Remplacement du galet tendeur 531 0275 30 par le 531 0440 30

Référence INA: 531 0440 30

Le galet tendeur **531 0275 30** a été remplacé par le galet tendeur avec indicateur d'usure de courroie **531 0440 30**.

Image 4: Les deux encoches se trouvent dans la cavité (flèches).
Ce réglage est correct !

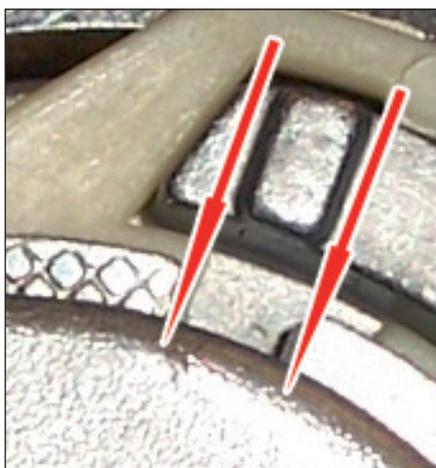
Une nouvelle courroie de distribution est bien tendue quand les deux encoches de réglage du galet tendeur sont pointées vers la cavité. En fonctionnement, la courroie de distribution se dilate de plus en plus, ce qui accroît l'usure. Le galet tendeur compense cette « élongation » de la courroie par des rotations excentriques. Les deux encoches de réglage se déplacent vers le hachurage en croix. Pour garantir un fonctionnement correct de cet indicateur d'usure, le galet tendeur, les galets de renvoi et la courroie de distribution doivent toujours être remplacés en même temps. INA recommande d'utiliser le KIT de distribution **530 0082 10 (avec courroie)** étant donné que tous les galets de distribution s'usent en fonctionnement. En cas de montage d'une nouvelle courroie de distribution de qualité OE, INA conseille de monter le SET de distribution **530 0082 09 (sans courroie)**.
